N°- 008932-01

juin 2013

Les risques de mouvements de terrain sur le site de Morne Calebasse à Fort-de-France (Martinique)

Rapport n° : 008932-01

Figure 7. Carte d'extension possible des coulées (BRGM), reprise en août 2011

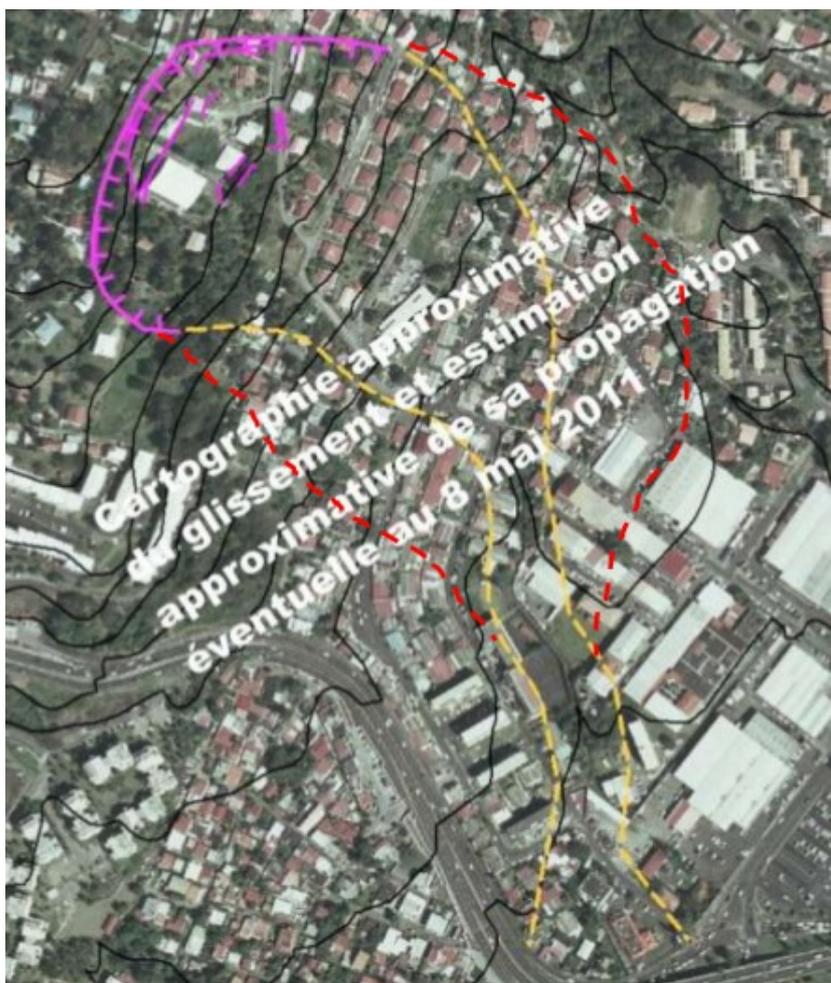
Dans son compte-rendu de visite du 8 mai 2011, le BRGM a présenté une « cartographie approximative du glissement et une estimation approximative de sa propagation éventuelle » (figure 7) : une limite dite de référence et une limite étendue, qui représentent plutôt des limites atteintes par une coulée que par un glissement. Il était évidemment nécessaire de produire immédiatement une délimitation des zones à risque afin de prendre des mesures de sécurité, délimitation qui a d'ailleurs été reprise dans la note du BRGM du 3 août 2011, rédigée après la coulée. Notons que le BRGM insistait sur le caractère schématique de cette cartographie.

Il est regrettable qu'un travail plus approfondi n'ait pas été mené pour préciser cette cartographie, tenant compte des reconnaissances effectuées depuis, de sorte que les autorités n'ont aujourd'hui à leur disposition que ce seul document.

Les tracés d'extension aval qui sont fournis dans ce document (encore une fois, qualifié de provisoire par le BRGM) correspondent à des coulées fluides et de très grand volume (volume du même ordre de grandeur que celui du glissement du 2 mai, donc au moins vingt fois plus grand que celui de la coulée du 2 août). Il paraît difficile qu'une quantité d'eau suffisante soit disponible pour « liquéfier » un tel volume de sol.

Figure 1 :extension du glissement de terrain et représentation des déplacements inclinométriques

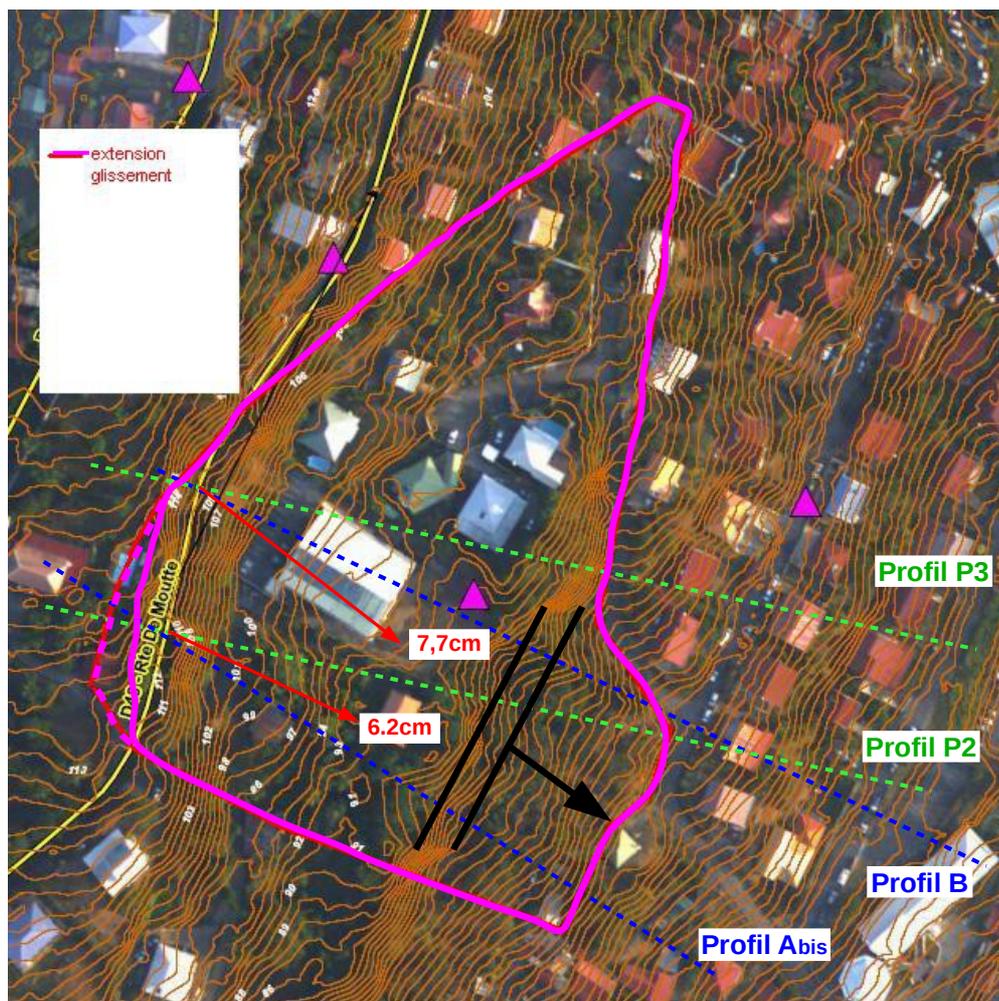
Les champs de déplacement topométriques et inclinométriques mesurés montrent une orientation des déplacements très biaisée par rapport aux profils P2 et P3 finalement retenus au droit de la route. Cela est illustré dans la figure 1. Retenir des profils de calculs P2 et P3 biaisés par rapport aux déplacements constatés est donc susceptible d'introduire de nouvelles incertitudes dans le calcul. Il convient donc de retenir des profils de calculs orientés selon les mouvements tels que les profils B et Abis.

Figure 6 : carte schématique de la propagation du glissement vers l'aval

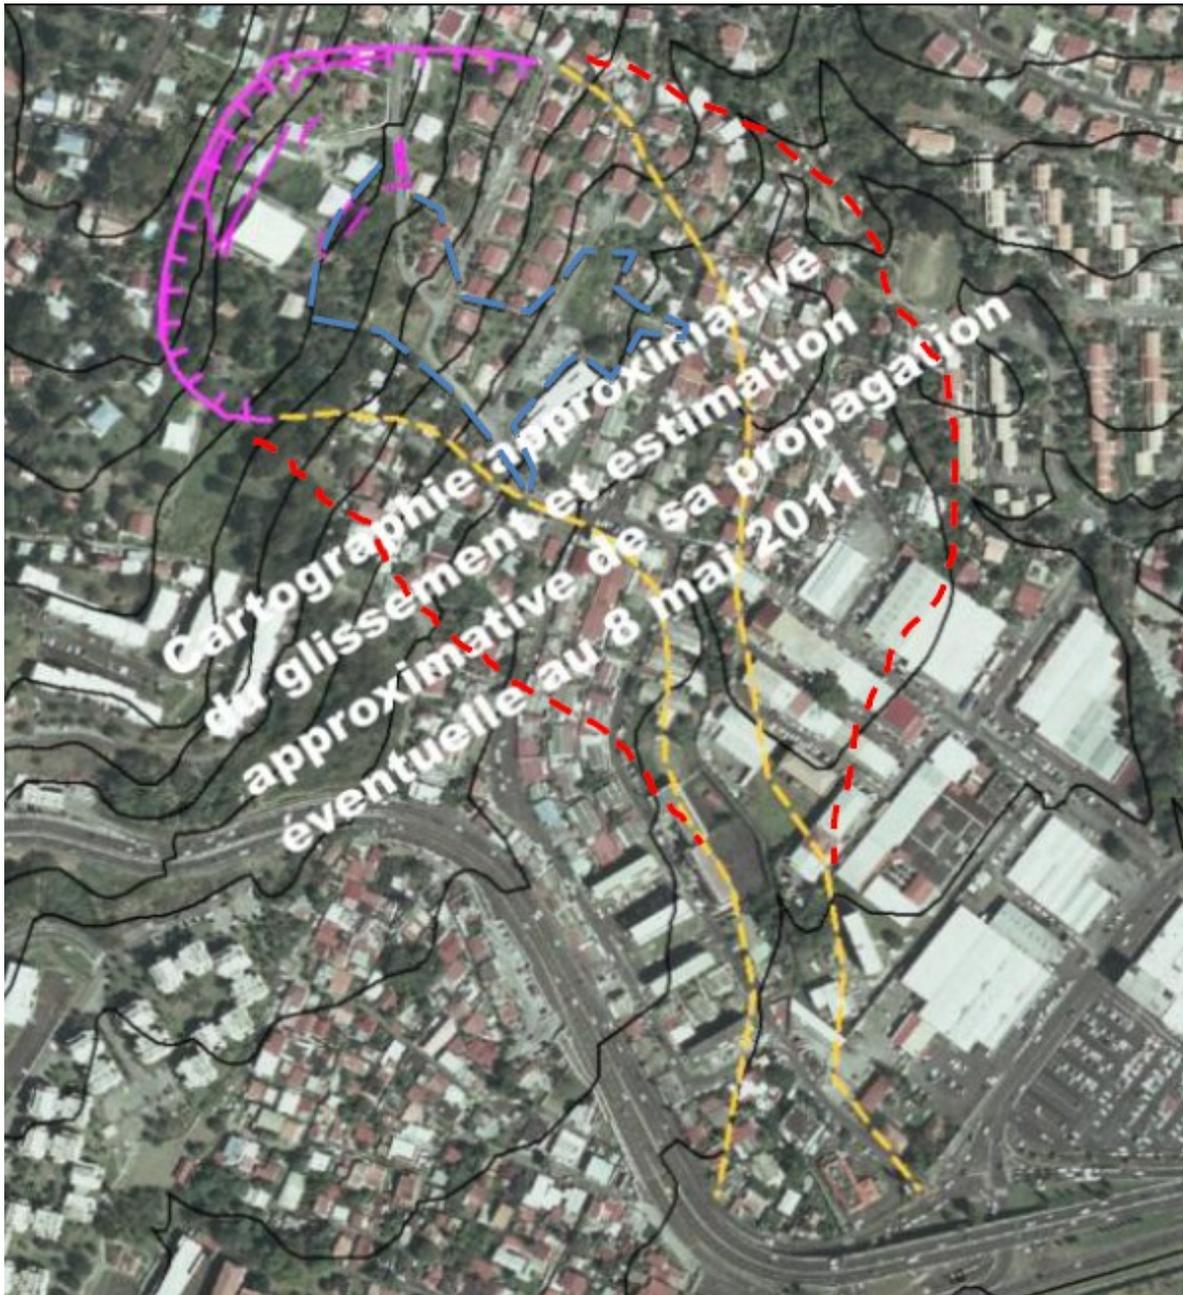
Les volumes constatés ne nous semblent pas compatibles avec l'extension de la coulée boueuse potentielle esquissée par le BRGM.

Cette extension n'a d'ailleurs pas fait l'objet d'une étude approfondie et est d'après le BRGM purement indicative (cf carte suivante).

Cette carte délimiterait de manière schématique une enveloppe très approximative de la propagation du glissement et de la coulée boueuse (estimation purement naturaliste) « s'il venait à rompre en tête du phénomène, avec un volume approximatif de référence (enveloppe orange) et un volume extrême (enveloppe rouge) ». Il est précisé dans le compte rendu que « la réalisation de mesures et de sondages par un BE permettra de contraindre au fil des jours cette cartographie provisoire et approximative ».

Nous pensons in fine que ces deux extensions sont trop pessimistes. En effet l'enveloppe orange représente une surface de près de 7 hectares et l'enveloppe rouge près de 11,5 hectares. Ces deux extensions ne peuvent correspondre à l'extension du glissement de terrain dont l'emprise actuelle représente seulement 2,4 hectares sauf à considérer une progression considérable du glissement vers l'aval. De même, l'analyse conduite montre que ces extensions ne peuvent correspondre à la propagation de la coulée boueuse dont le volume maximal peut être raisonnablement estimé à moins de 5 000 m³ (avec une emprise au sol de l'ordre d'un hectare) si l'on réalise des travaux (de drainage et stabilisation) et 15 000 m³ (soit une emprise au sol de l'ordre deux à trois hectares) en absence de tout confortement et pour un phénomène météorologique extrême.

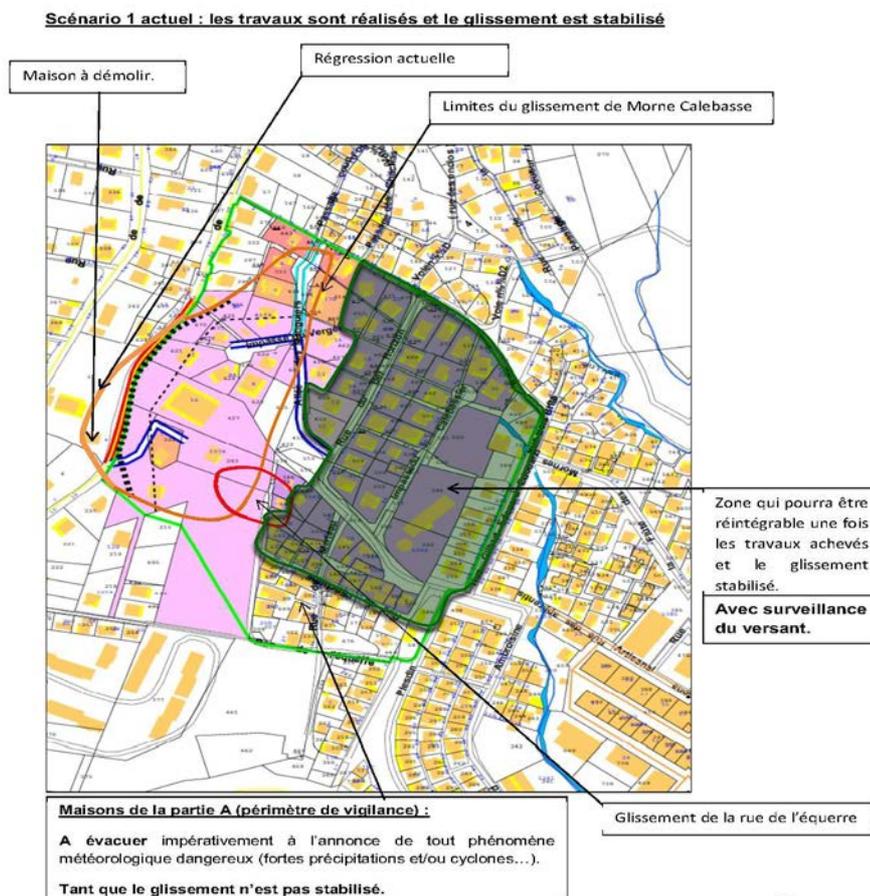
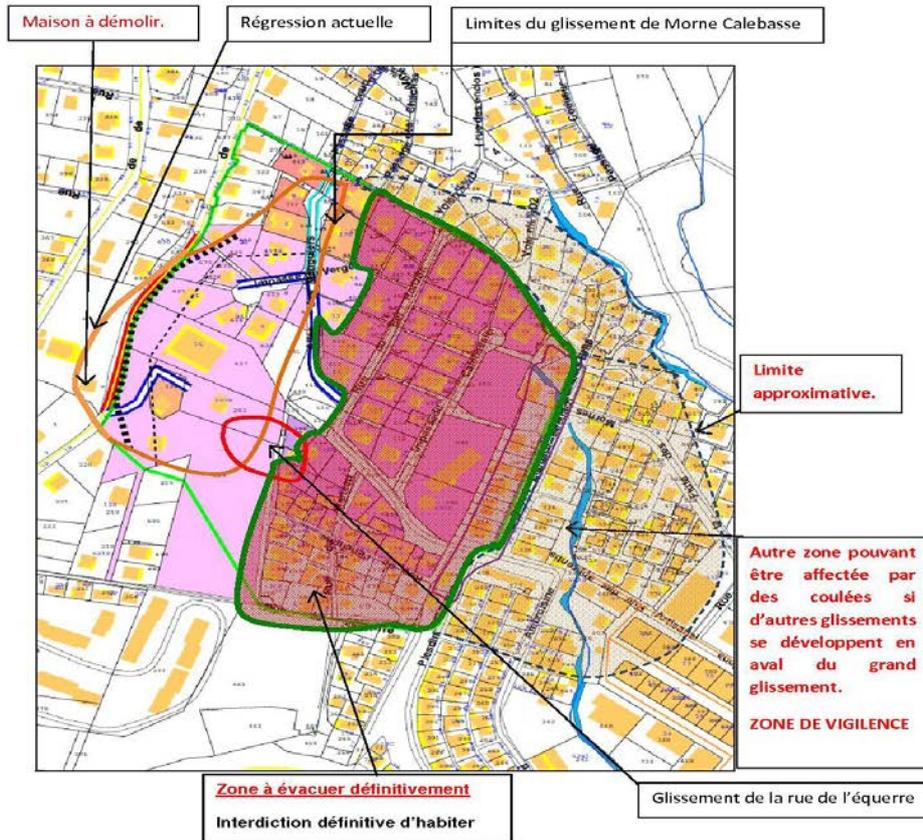
Malheureusement les deux scénarios définissant les zones d'évacuation et de vigilance envisagées par la ville reposent sur l'extension indicative et maximaliste des phénomènes esquissée par le BRGM. Cette démarche conduit à des zones d'évacuation et de vigilance excessivement sécuritaires. Nous reproduisons ci-après, pour mémoire, les deux scénarios envisagés par la ville :

Figure 7 : contour du glissement principal proposé (en trait magenta continu) et parcelles expropriées (en vert foncé et en vert pomme).

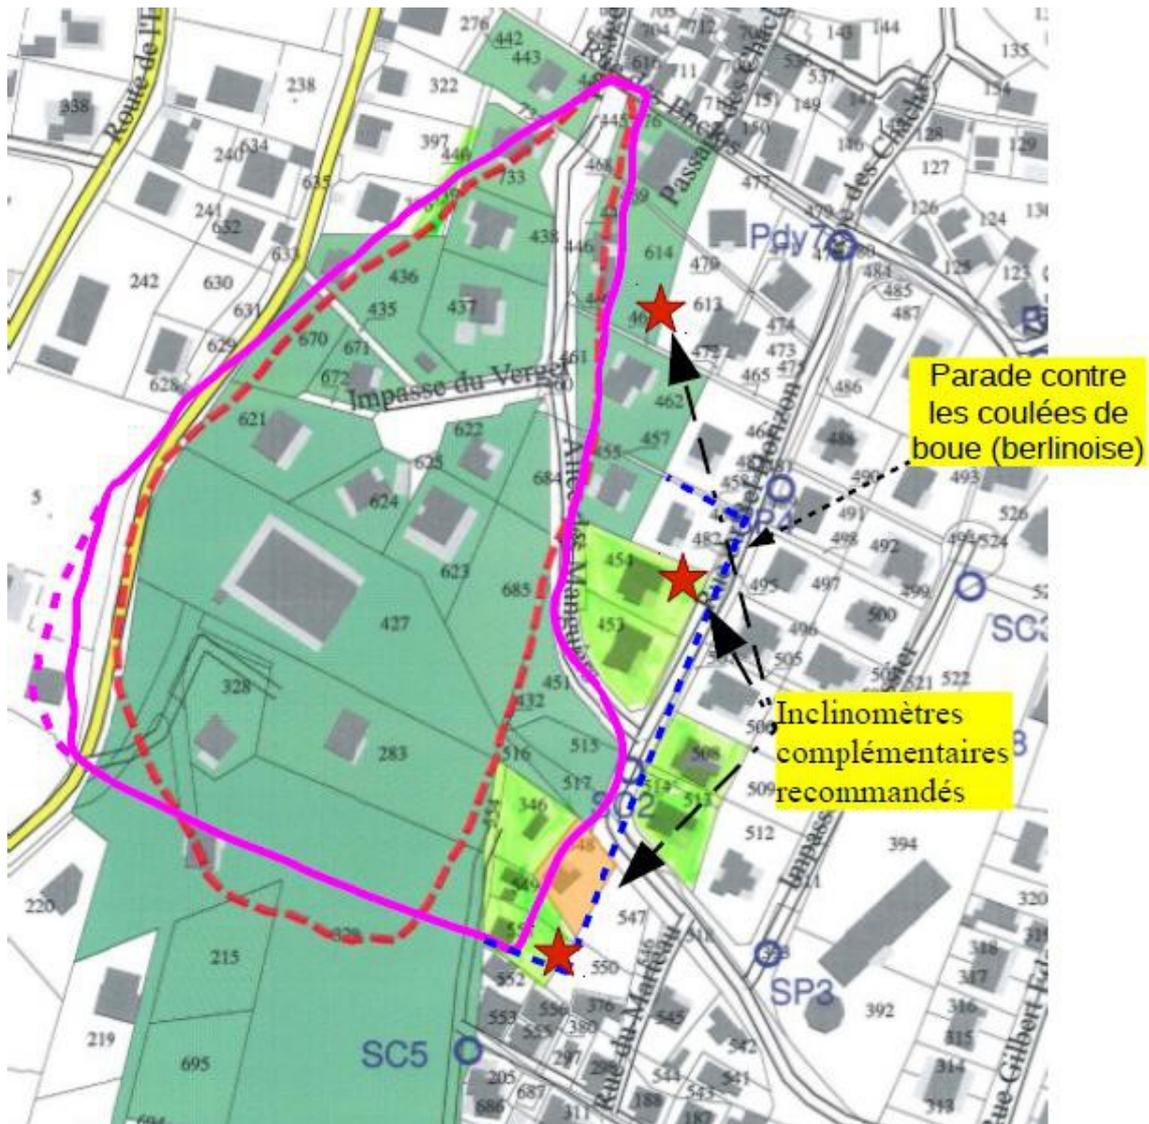
La figure 7 montre l'extension du glissement et les parcelles évacuées définitivement.

Il paraît raisonnable de compléter ce dispositif par l'expropriation de la parcelle 548 (en orange) ce qui permet de disposer à l'aval du pied de glissement d'une zone tampon homogène de l'ordre de 20 m par rapport aux habitations restantes.
